PROCESO	GESTIÓN DE BIENES Y SERVICIOS	VERSIÓN	4
	FORMATO	ACTA DE REUNIÓN E INFORME DE VISITA DE SEGUIMIENTO A LA EJECUCIÓN CONTRACTUAL (PROYECTOS DE OBRA) ANEXO 20	PÁGINA	1 de 6
			FECHA DE VIGENCIA	31/08/2022

MUNICIPIO:	LETICIA-AMAZONAS	No.CONVENIO:	1340-2023
FECHA DE ACTA INICIO:	6 DE SEPTIEMBRE DE 2023	FECHA DE TERMINACIÓN DE CONVENIO:	5 de julio de 2024
ELABORÓ:	HAVID NUMA MARCHENA-SERGIO ANDRÉS VEGA NOVOA	FECHA DE VISITA:	DEL 29 AL 31 DE MAYO DE 2024
TIPO DE PROYECTO:	CCTV -SIES PARA EL MUNICIPIO DE PUERTO LETICIA- AMAZONAS

ANEXO 1 REGISTRO FOTOGRÁFICO

PUNTO DE CÁMARA 45

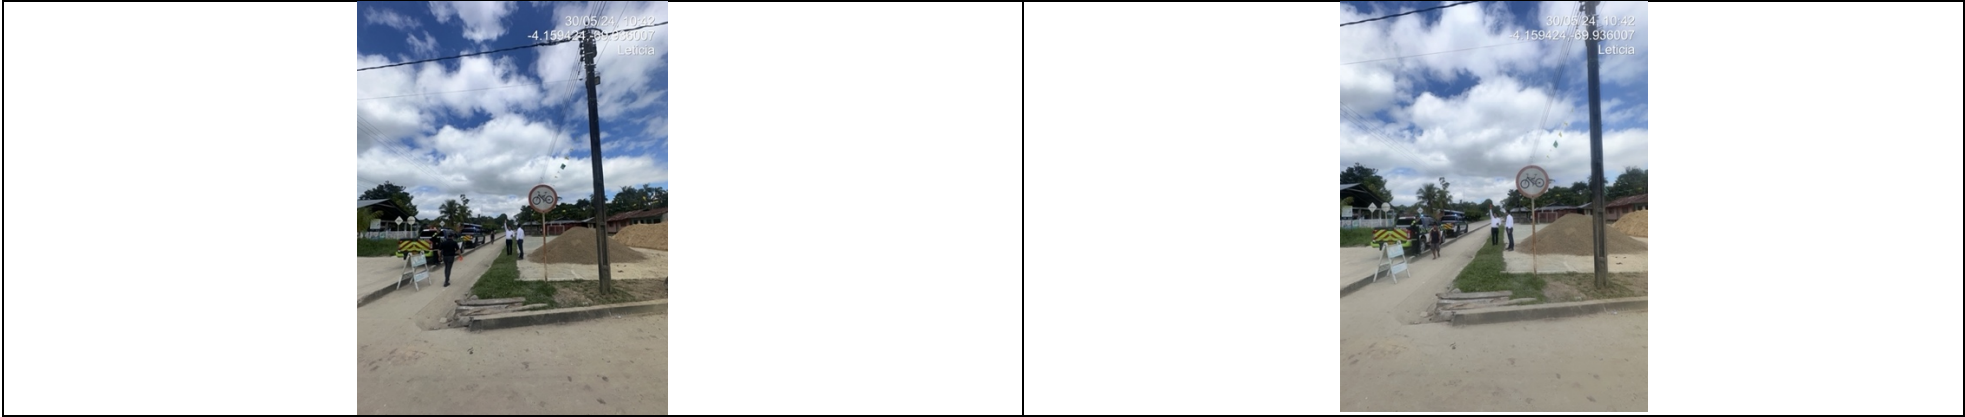
Punto 45. KM 8 En el punto se encuentra una Cámara y equipos de un proyecto anterior, el cual debe ser desmontado por el municipio toda vez que los bienes son del ente territorial. El punto contempla poste de apoyo para cruce de calle y desde el apoyo canalizar a punto de cámara, punto que surgió cambio con respecto a la viabilidad
